GEOTECHNISCHE STELLUNGNAHME

Ausbau des Leimbaches Leimbachunterlauf Sicherung Bach-km 19+400 – 19+650

Projekt-Nr.: E6553d07G

Projekt-Nr.	Anlage	Massstab	Datum	bearbeitet	gezeichnet
E 6553d	4.1	1 : 75	21.05.2015	He	He
Nr	Datum	Änderungen

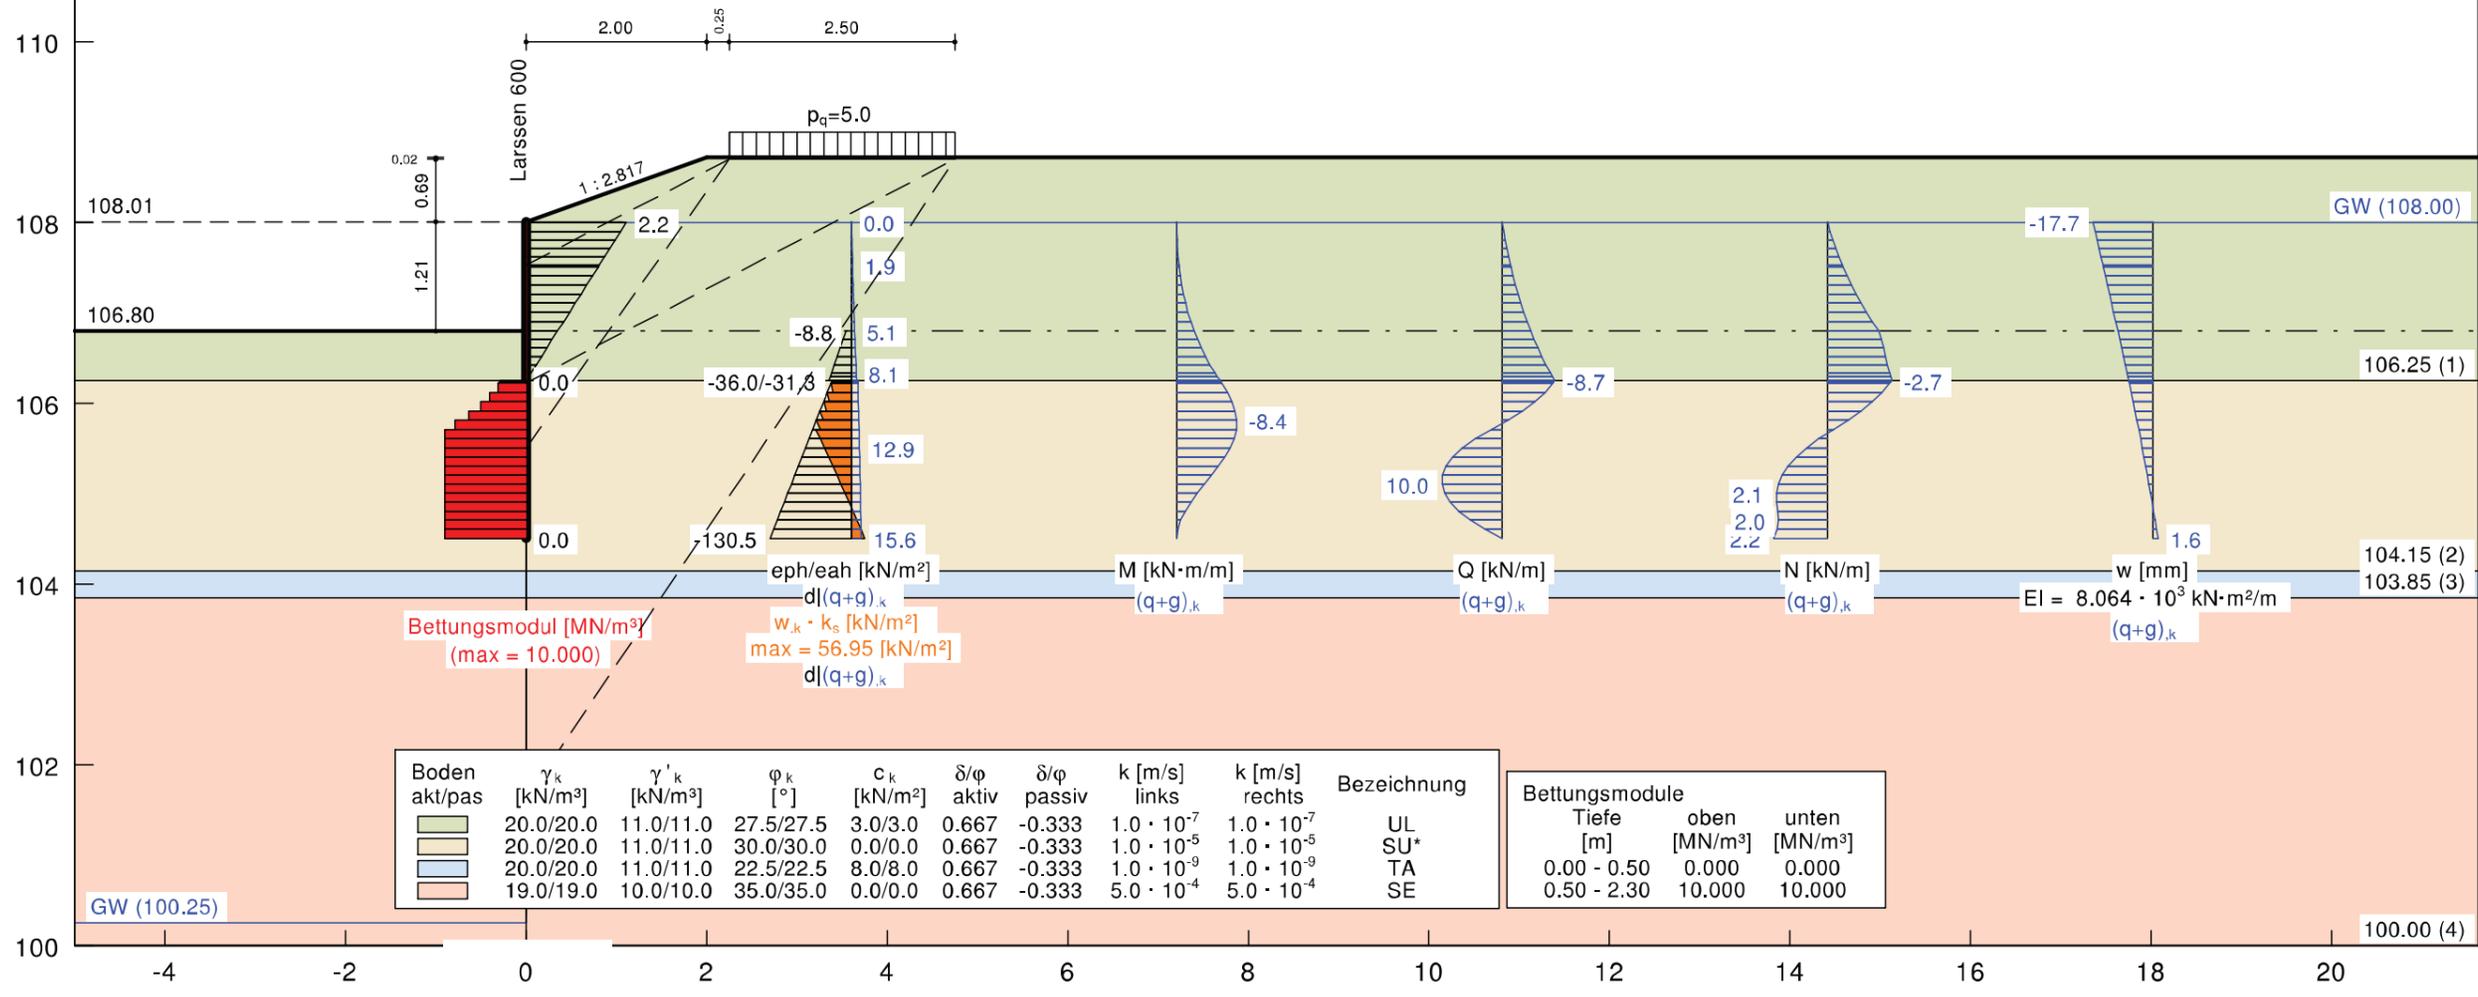
5.1 Spundwandsicherung Bach-km 19+638, Linke Bachseite (Anl. 5.1, 4.1)

Der Standsicherheitsnachweis der Spundwandsicherung ist in der Anlage 4.1 dargestellt. Hierbei wurden folgenden Vorgaben / Lastannahmen getroffen bzw. ermittelt:

- Ansatz einer Verkehrslast von $p_{v,k} = 5,0 \text{ kN/m}^2$ auf der Dammkrone (Befahrung nur zur Dammunterhaltung zulässig), Nachweisführung in der Bemessungssituation BS - P

- Ansatz des aktiven Erdruckes nach DIN 4084 ist ausreichend
- Der Porenwasserdrucktz mittels „Stromröhren – Ansatz“ entlang der Spundwand ermittelt, aufgrund des tief liegenden Grundwasserspiegels wird der Porenwasserdruck lediglich aus der Aktivseite angesetzt

- innerhalb der anstehenden Sande wird im Bereich der Einbindung der Spundwand bis zum Erreichen des passiven Erdrückes ein horizontaler Bettungsmodul nach Gudehus von $k_{sh,k} = E_{s,k} / t_b$ Ansatz gebracht.

- Gemäß der Standsicherheitsberechnung der Anlage 4.1 wird eine Gesamtpfyllänge der Bohlen von $l_{ges} \geq 3,5 \text{ m}$ erforderlich.
- Bei Verwendung von verriegelten Doppelbohlen des Typs LARSEN 600 mit einem elastischen Widerstandsmoment von $W_y \geq 510 \text{ cm}^3$ je lfdm Wand sind gem. der Anlage 4.1 tolerierbare, horizontale Kopfverformungen $w = 15 - 20 \text{ mm}$ zu erwarten.

Konstruktiv werden folgende zusätzliche Vorkehrungen empfohlen:

- Im Hinblick auf eine ausreichende Verdichtbarkeit ist auf der bachseitigen Böschung bis zu einer Höhe von 0,3 m über dem Wasserspiegel des Leimbaches ein grobkörniges Schüttmaterial zu verwenden.
- Einzubauendes, bindiges Schüttmaterial muss ausreichend mit dem anstehenden bindigen Schüttmaterial der Dammkrone verzahnt werden
- Es wird empfohlen, den bachseitigen Böschungsfuß gegen Erosion und Kolkbildung durch eine Schüttung aus Flussbausteinen zu sichern.
- Wasserseitig der Spundwand sollte auf der Höhe des Spundwandkopfes eine Drainage zur Ableitung evtl. Sickerwässer angebracht werden
- Es wird empfohlen, an der benachbarten Bestandsbebauung vor Beginn der Rammarbeiten eine Beweissicherung durchzuführen

Projekt-Nr.	Anlage	Massstab	Datum	bearbeitet	gezeichnet
6553d07G	4.2	1 : 75	07.07.15	He	He
Nr	Datum	Änderungen

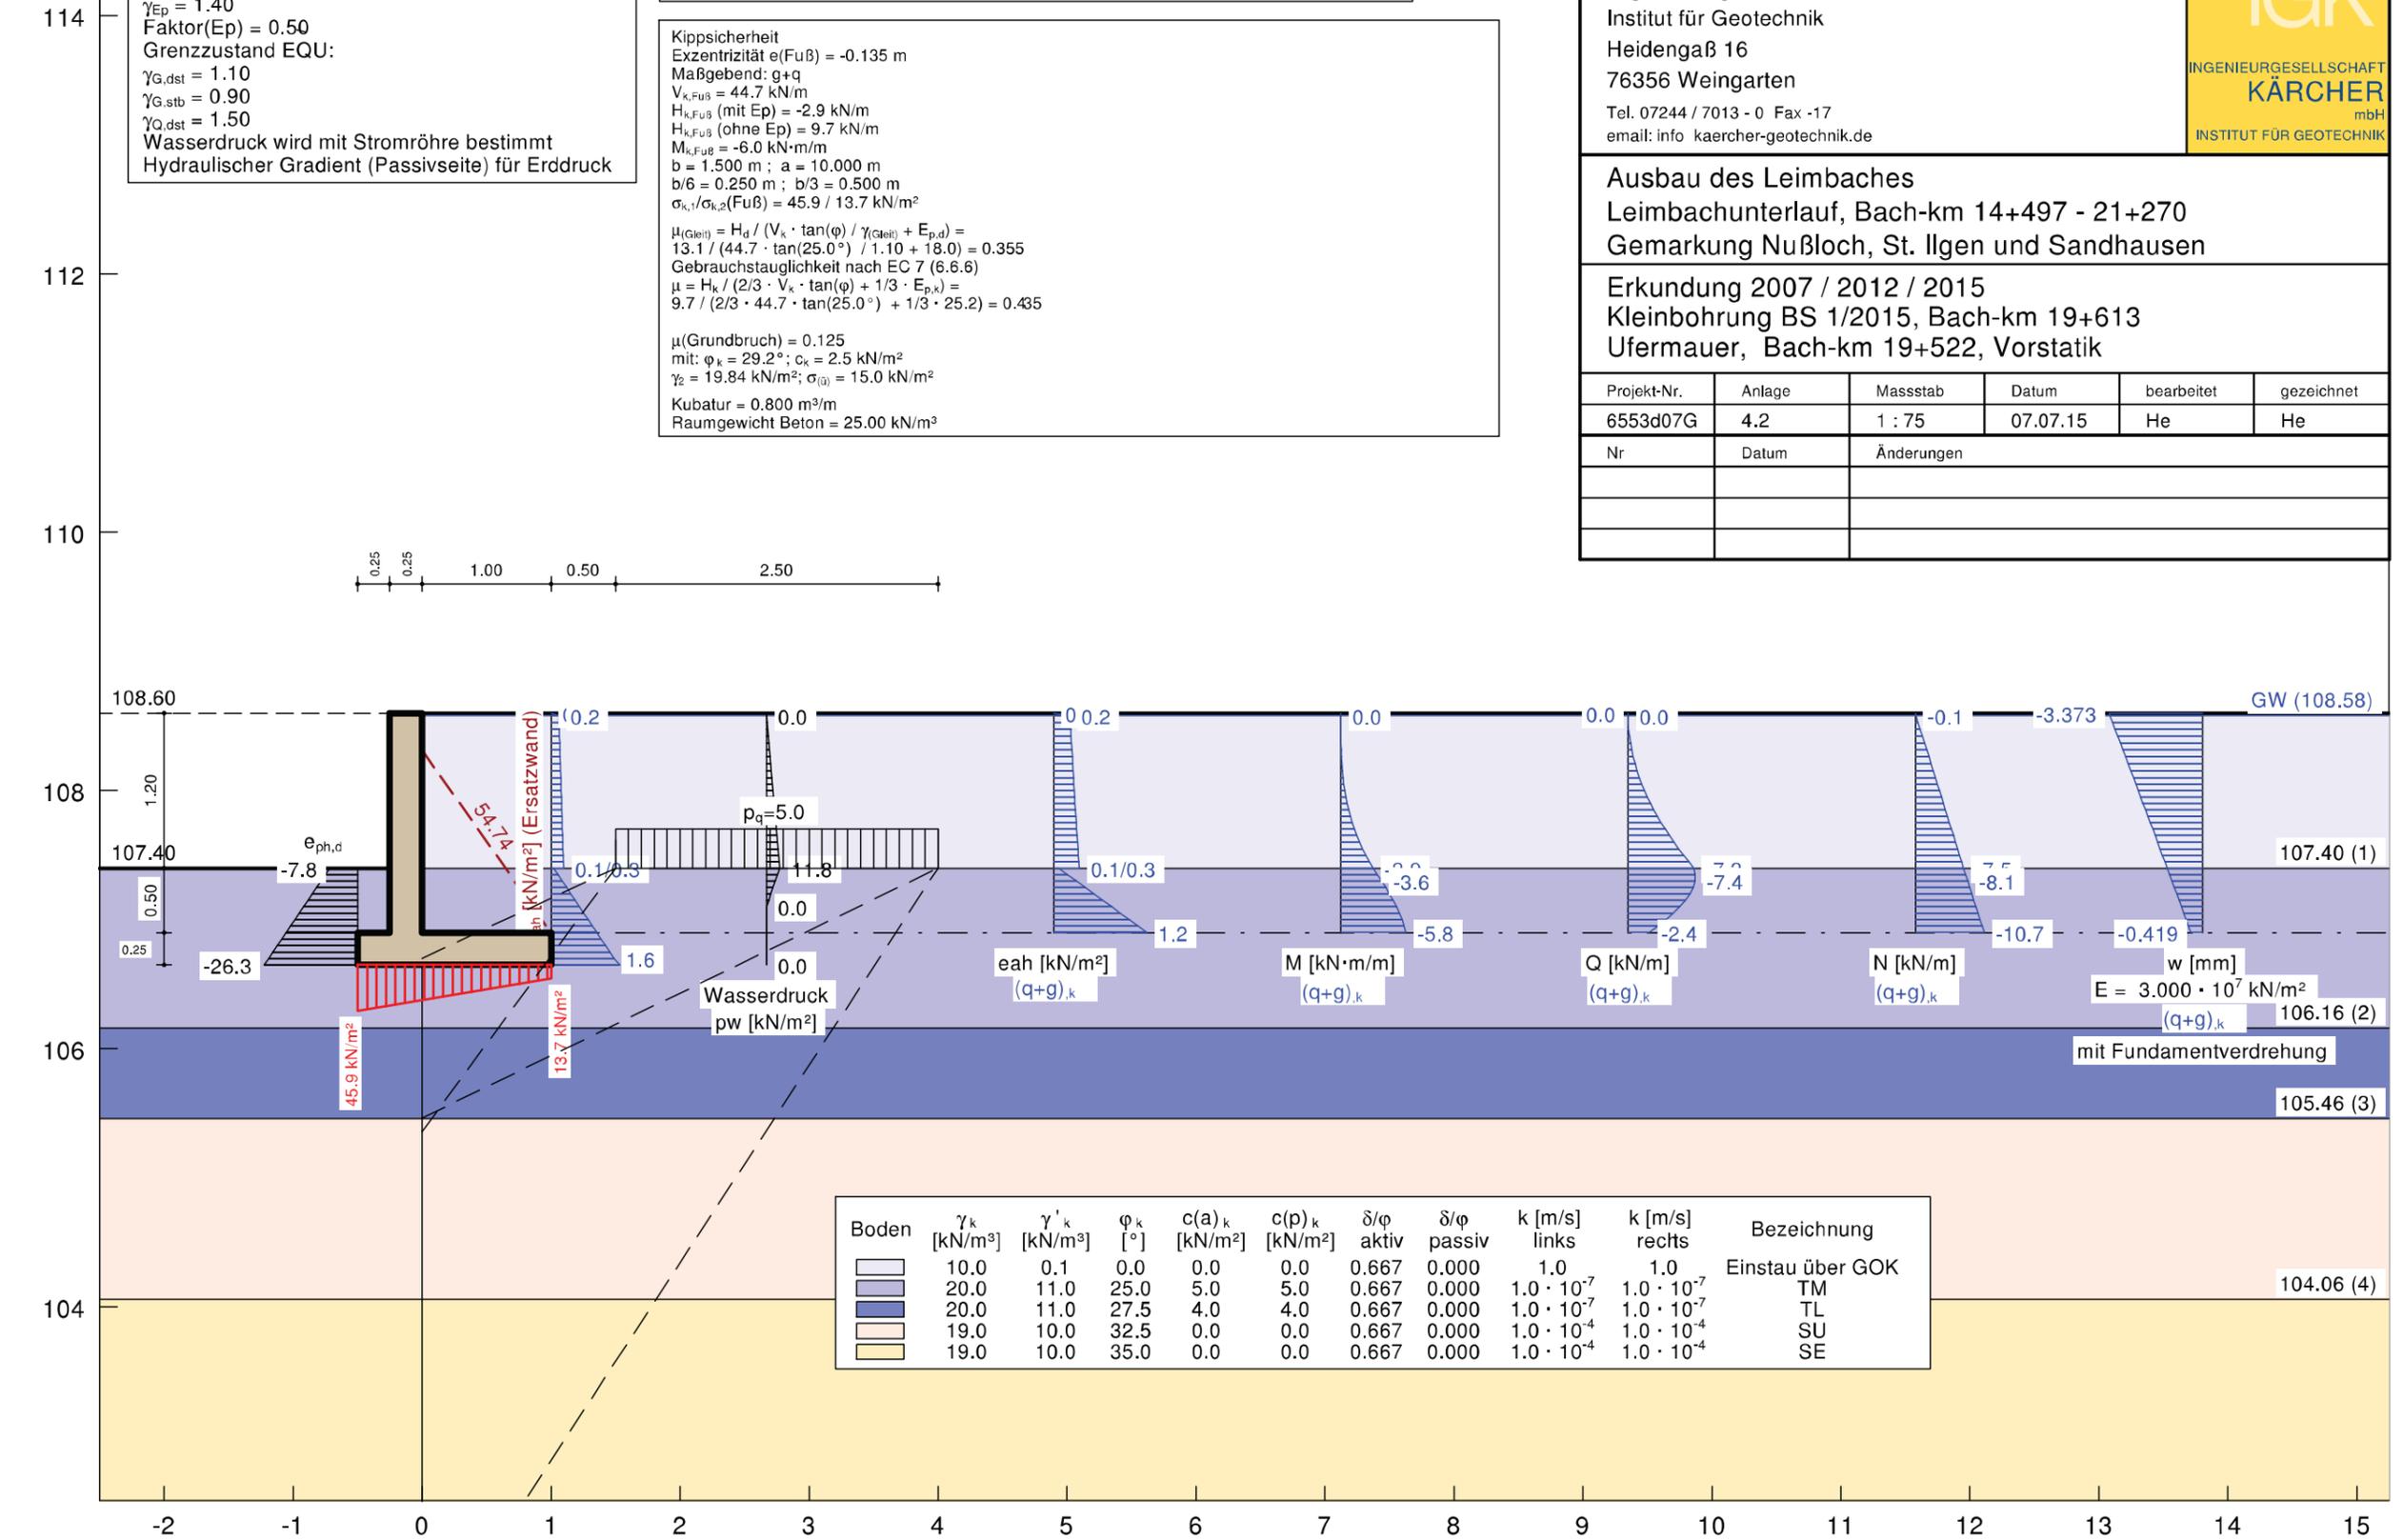
5.2 Winkelstützmauer, Bach-km 19+522, Linke Bachseite (Anl. 4.2, 5.2)

Der Nachweis der äußeren Standsicherheit der Winkelstützmauer ist in der Anlage 4.1 dargestellt. Hierbei wurden folgenden Vorgaben / Lastannahmen getroffen bzw. ermittelt:

- Die Nachweisführung erfolgte in der Bemessungssituation BS – P, bachseitig wurde ein Einstau auf dem Niveau des Bemessungswasserspiegels angenommen
- Die Deichverteidigung erfolgt von der Hermann – Löns – Str. aus, auf den Ansatz eines Seitenanpralls von Fahrzeugen wurde verzichtet

- Ansatz des aktiven Erdruckes nach DIN 4084 ist ausreichend
- Wasserdruckansatz mittels „Stromröhre“ wurde entlang der Wandaußenkante ermittelt, aufgrund des tief liegenden Grundwasserspiegels wird Porenwasserdruck lediglich auf der Aktivseite bis zur Gründungssohle der Winkelstützmauer angesetzt.

- Gemäß der Standsicherheitsberechnung der Anlage 4.2 ergeben sich folgende erforderliche Abmessungen:
 - Standhöhe über Urgelände: 1,2 m
 - Frostfreie Gründungstiefe: 0,8 m

- Gesamtbreite Aufstandsfläche: 1,5 m
 - Breite rückwärtiger Sporn: 1,0 m.
- Bei den vorgenannten Abmessungen und einer Betonwichte von $\gamma_{\text{Beton}} = 25 \text{ kN/m}^3$ werden die äußeren Standsicherheiten wie Kippen und Gleiten eingehalten

- Aufgrund der trapezförmigen Sohlnormalspannungsverteilung resultieren tolerierbare horizontale Kopfverschiebungen von $w \leq 5 \text{ mm}$

Konstruktiv wird folgendes empfohlen:

- Die Winkelstützmauer ist frostfrei auf den anstehenden Auelehmen zu gründen. Um eine Unterströmung der Wand und landseitige Sickerwasseraustritte zu vermeiden, sollten Arbeitsräume mit bindigem Schüttmaterial verfüllt werden.

Projekt-Nr.	Anlage	Maßstab	Datum	bearbeitet	gezeichnet
E 6553d07G	4.3a	1 : 50	09.07.15	He	He
Nr	Datum	Änderungen

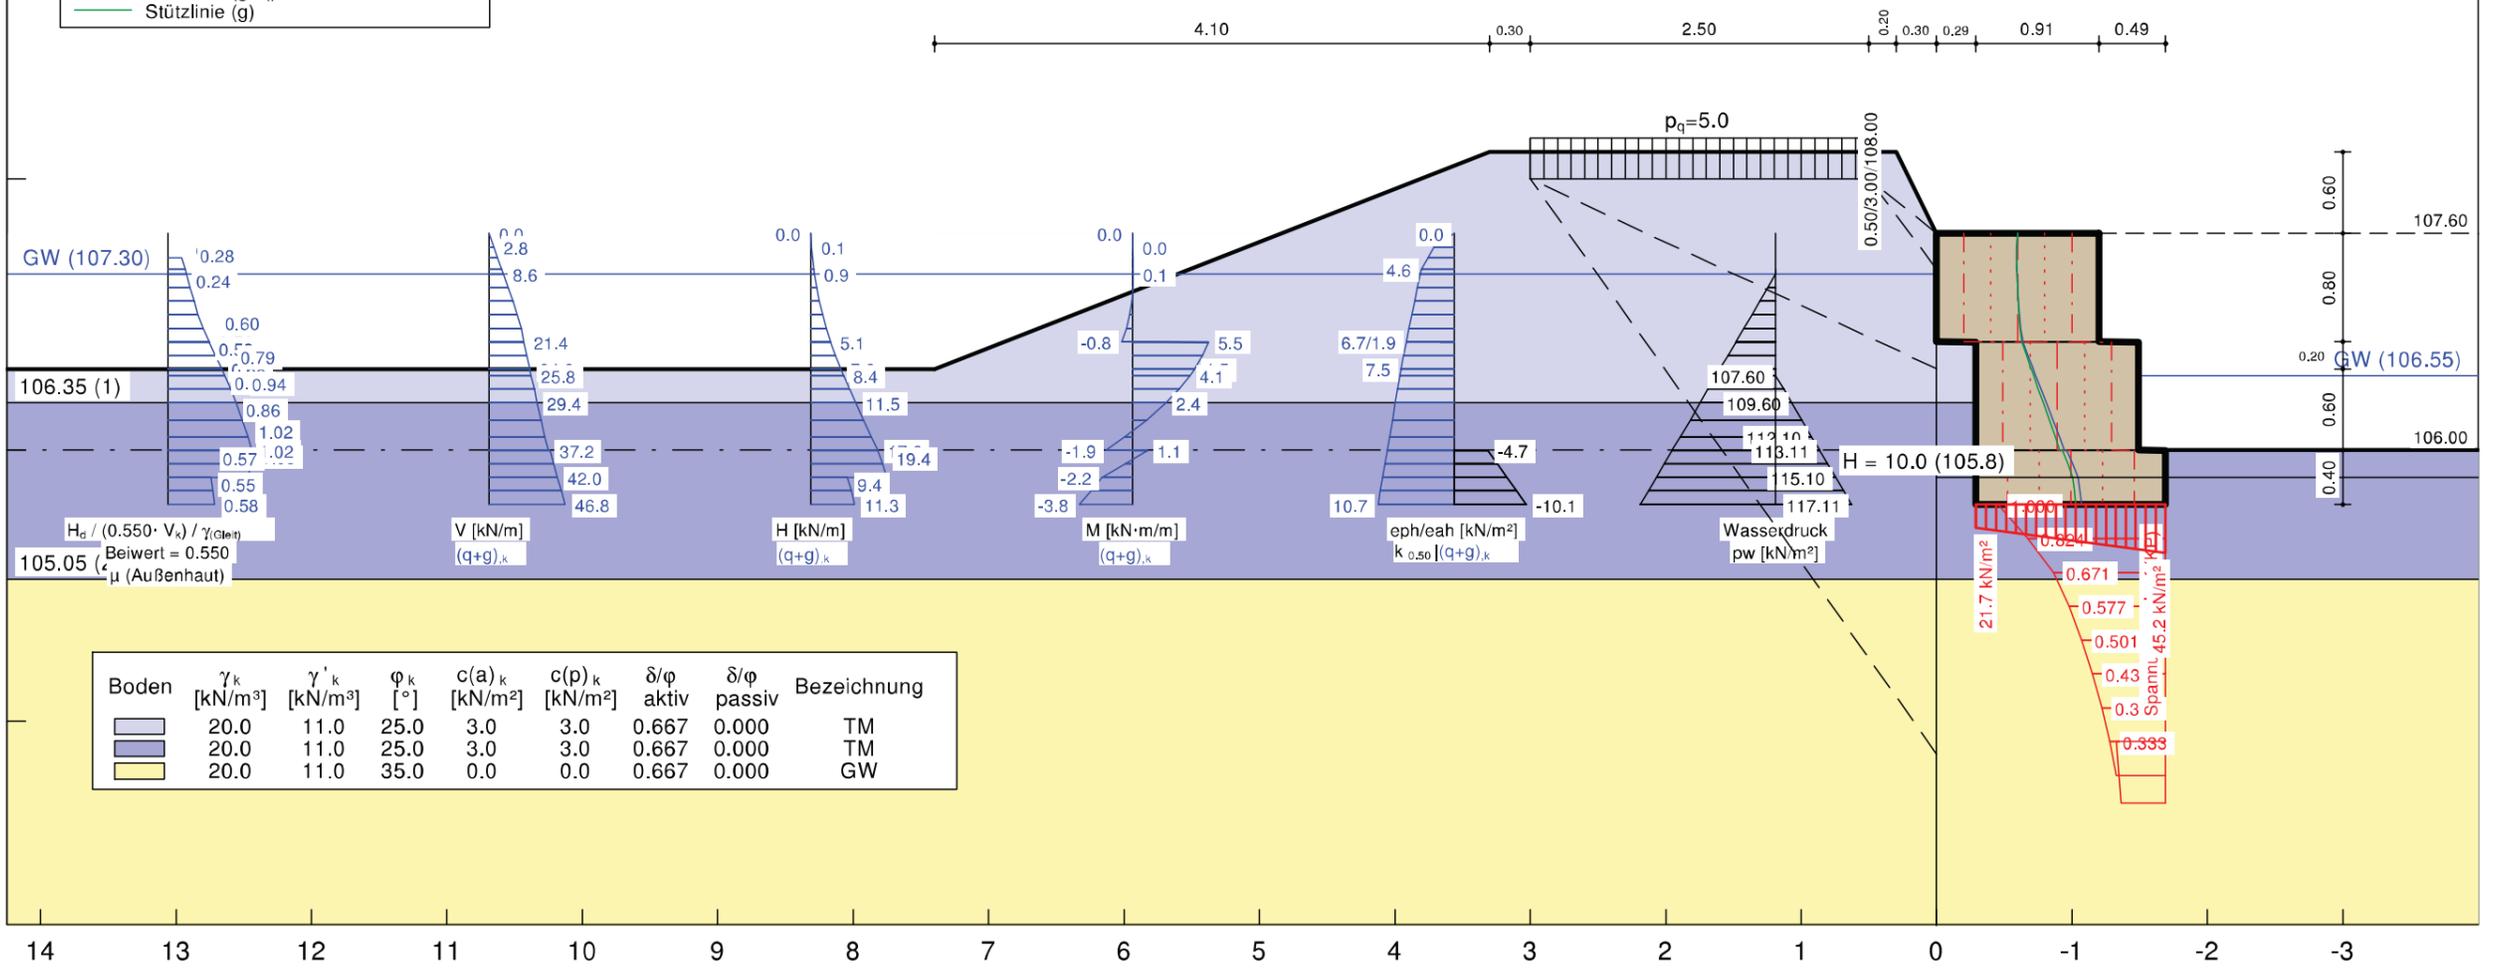
5.3 Setzstein- und Gabionensicherung Bach-km 19+402, Linke Bachseite (Anl. 4.3a/b, 5.3)

Der Nachweis der äußeren Standsicherheit des 2 – reihigen Blocksteinsatzes ist in der Anlage 4.3a dargestellt. Hierbei wurden folgende Vorgaben / Lastannahmen getroffen bzw. ermittelt:

- Für die Blocksteinlagen werden Abmessungen von $h \geq 0,8$ m (Höhe) und $b \geq 1,2$ m (Mindestbreite) angenommen. Die charakteristische Feuchtwichte der Blocksteine wurde mit $\gamma_k \geq 23$ kN/m³ angesetzt. Dem Reibungswiderstand der Lagerfugen wurde eine Reibungszahl von $\mu = 0,55$ zugrunde gelegt.

- Aufgrund der Gründung der Blocksteine in den anstehenden bindigen Böden wird die Ausführung eines Streifenfundamentes mit einer Mindestbreite von $b \geq 1,4$ m und einer Mindeststärke von $d > 0,4$ m empfohlen (vgl. Anl. 4.3a). Aus Gründen der Frostsicherheit wird die Ausführung eines 0,4 m mächtigen Schotterpolsters empfohlen, in welchem ggfs. eine offene Wasserhaltung ausgeführt werden kann.

- Die freie Standhöhe der Blocksteinwand wird $H \leq 1,6$ m angesetzt, die Vorderkante der Blocksteine werden unter einer Neigung von $\alpha \leq 70^\circ$ angenommen

- Erdseitig wird die Blocksteinmauer mit gutdurchlässigem Schüttmaterial hinterfüllt, so dass in der Bemessungssituation BS – P im Falle einer schnellen Spiegelsenkung nicht mit einem nennenswerten, treibenden Wasserdruck auf den Blocksteinsatz zu rechnen ist.

- Die maßgebende Nachweisführung erfolgt in der Bemessungssituation BS – A. Bachseitig wurde hierbei ein Einstau auf dem Niveau des Mittelwasserstandes angenommen, erdseitig wird von einem Versagen der drainierenden Wirkung des Hinterfüllmaterials ausgegangen, so dass auf den Blocksteinsatz ein Wasserdruck gemäß der instationären Strömungsberechnung des o.g. geotechnischen Gutachten (E 6553c23G 14.01.2015) bei einer schnellen Spiegelsenkung angesetzt wird

- Temporäre Baugrubenböschungen sind unter einem Böschungswinkel von $\beta \leq 60^\circ$ anzulegen. Bei den vorliegenden Untergrundverhältnissen ist von einem Winkel des aktiven Erdruckkeils von $\nu_a \approx 50 - 55^\circ$ auszugehen, erdseitig des Blocksteinsatzes werden daher die Kennwerte des anstehenden Bodens zur Ermittlung des aktiven Erdruckes angesetzt

- Ansatz des aktiven Erdruckes nach DIN 4084 ist ausreichend
- Auf den Ansatz eines passiven Erdwiderstandes vor dem Blocksteinsatz muss aufgrund der geringen Einbindetiefe des Blocksteinsatzes verzichtet werden. Die Gleitsicherheit in der Gründungssohle ist nicht gegeben, so dass das Streifenfundament gegen die gegenüberliegende Böschung durch horizontale Druckstempel permanent auszusteißen ist. Gemäß den statischen nachweisen kann von horizontalen Stempelkraft von ca. 10 kN/lfdm ausgegangen werden

- Die Gleitsicherheit in der untersten Lagerfuge ist ebenfalls nicht gegeben, so dass Maßnahmen gegen Gleiten in der Lagerfuge (Ausführung von Dollen, Winkel) zu treffen sind.

Konstruktiv wird folgendes empfohlen:

- Die Erfordernis einer Absturzsicherung sollte geklärt werden
- Aufgrund der trapezförmigen Sohlnormalspannungsverteilung resultieren Verdrehungen der untersten Blocklage von $\Delta s \leq 1$ cm, dies ist aus geotechnischer Sicht tolerierbar. Es wird empfohlen, beim Absetzen der Blocksteine eine angemessene Neigung der Lagerflächen gegen die zu erwartende Verdrehungsrichtung vorzusehen
- Die Hinterfüllung der Blocksteine ist filterstabil gegen das anstehende Erdreich auszuführen, es wird die Verwendung eines Geotextils empfohlen
- Die Hinterfüllung der Blocksteine ist auf die Fugenbreite der Lagersteine abzustimmen, damit die Filterstabilität gewährleistet bleibt. Hierfür kann bei Verwendung eines gebrochenen Schottermaterials gegebenenfalls ein Geotextil vorgesehen werden. Alternativ ist die Verwendung eines Drainbetons möglich.
